改善箇所説明図

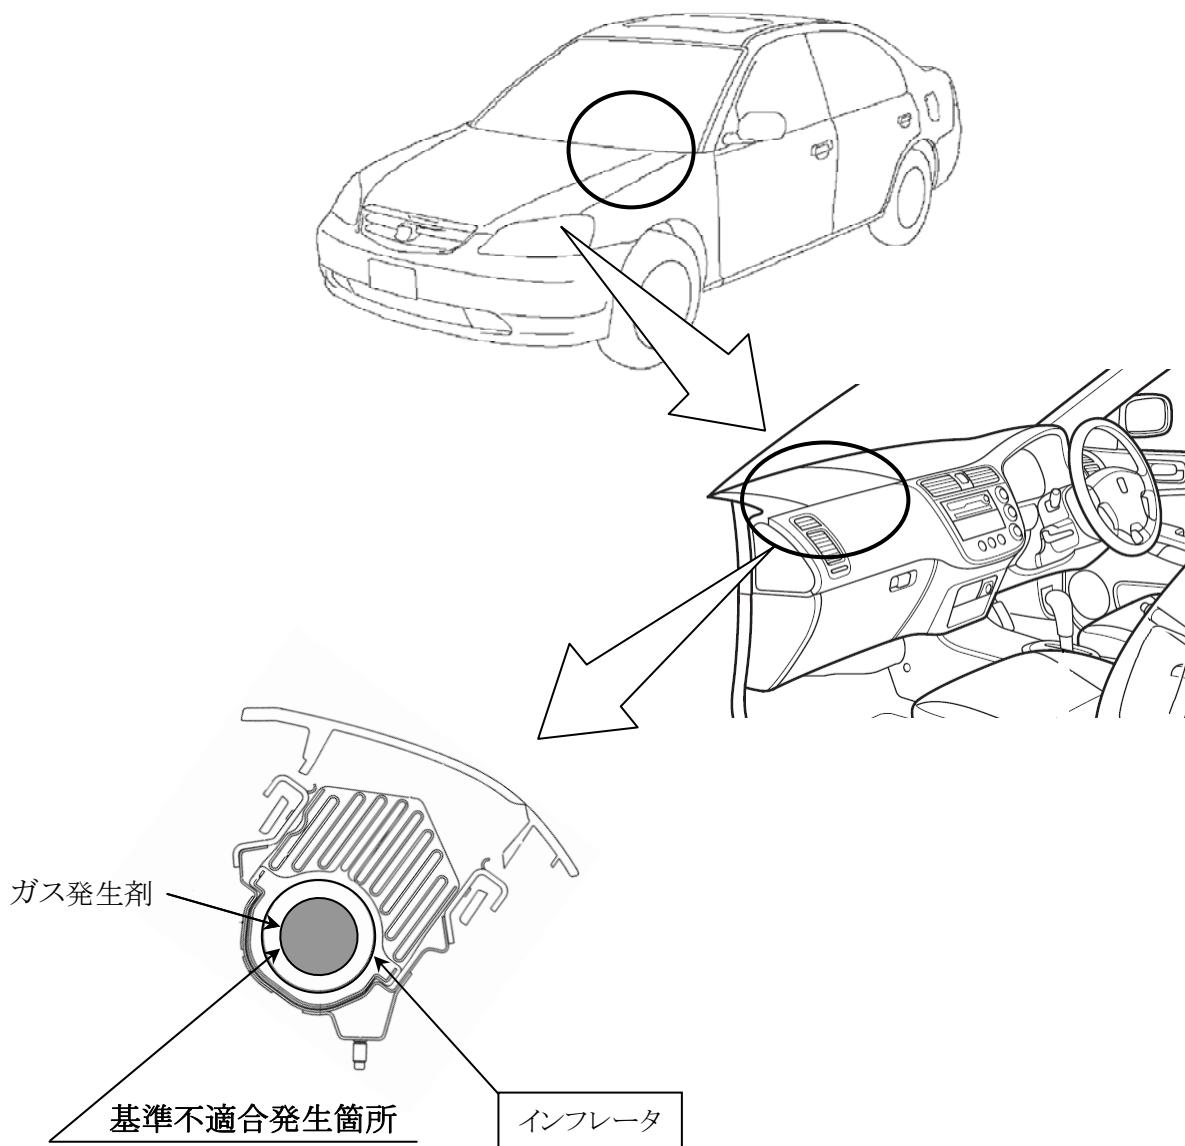
助手席用エアバッグのインフレータ（膨張装置）において、ガス発生剤の成型工程が不適切又は成型後の吸湿防止措置が不適切なため、密度が不足したガス発生剤が組み込まれたものがある。そのため、エアバッグ展開時にインフレータ内圧が異常上昇し、インフレータ容器が破損して飛び散り、出火するおそれがある。

全車両、当該インフレータを良品に交換する。

注： [] は交換部品を示す。

識別：助手席ドアの上側ヒンジ部上側ボルト頭部に黄色ペイントを塗布する。
